Wyjaśnienie treści Specyfikacji istotnych warunków zamówienia

dot. postępowania na „Rozbudowa Szkoły Podstawowej w Kobylnicy”

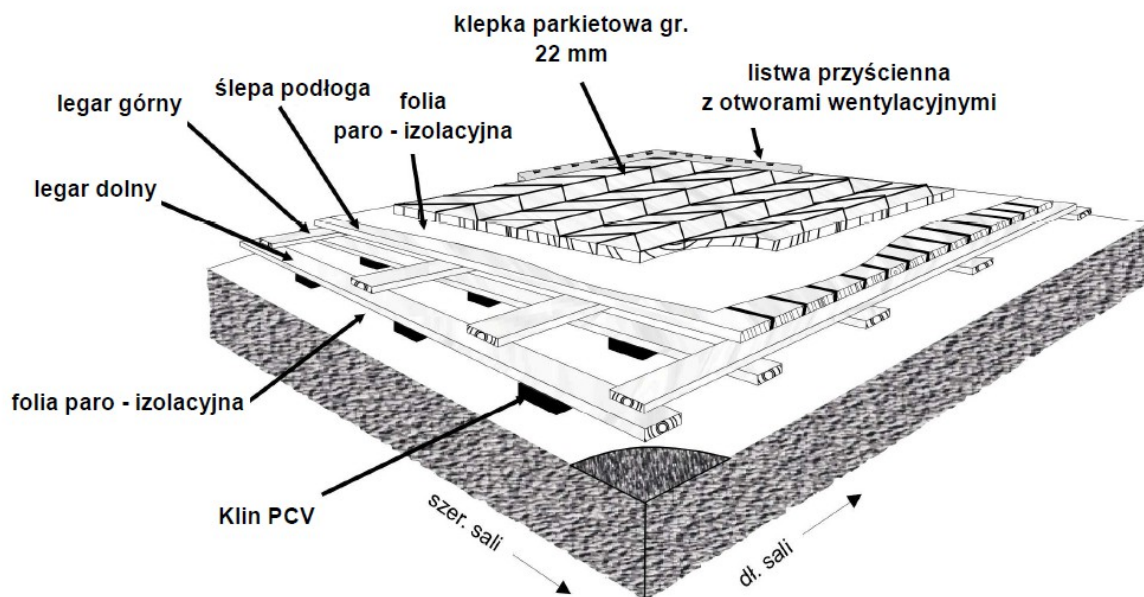
Zapytanie nr 3

Czy Zamawiający wyraża zgodę na zastosowanie certyfikowanej, systemowej podłogi np. ARIM SPORT 2.S. zgodnej z normą PN 14904:2009 we wszystkich 13 parametrach.

Pragniemy zaprezentować Państwu systemową podłogę **ARIM Sport** / 2.S. z nawierzchnią z parkietu dębowego, jako produktu równoważnego do projektowanego, z prośbą o dopuszczenie do realizacji. Poniżej przekrój podłogi.

Nazwa elementu / parametru	Ilość	Wysokość konstrukcji tworzą :	Ilość
ilość warstw folii izolacyjnej łącznie [szt.]	2	folia łącznie [mm]	0,30
Rozstaw klina / podkładki poziomującej [cm]	50,00	Klin [mm]	27,50
rozstaw elementów sprężystych [cm]	50,00	legar dolny [mm]	19,00
legary pojedyncze (1) czy podwójne (2)	2	legar górny [mm]	19,00
długość elementu legarów [cm]	250,00	ślepa podłoga [mm]	19,00
szerokość elementów legarów [cm]	9,50	płyta V313 [mm]	0,00
rozstaw legarów dolnych oś / oś [cm]	50,00	płyta V313 [mm]	0,00
rozstaw legarów górnych oś / oś [cm]	50,00	wysokość konstrukcji [mm.]	84,80
długość elementów ślepej podłogi [cm]	250,00	grubość nawierzchni [mm.]	22,00
szerokość elementu ślepej podłogi [cm]	9,50	wysokość całkowita podłogi [mm.]	106,80
rozstaw elementów ślepej podłogi oś / oś [cm]	12,50

Odpowiedź nr 3

Zamawiający wyraża zgodę na zastosowanie systemowej podłogi, która spełnia wymagania wyżej wspomnianej normy i założeń projektowych.
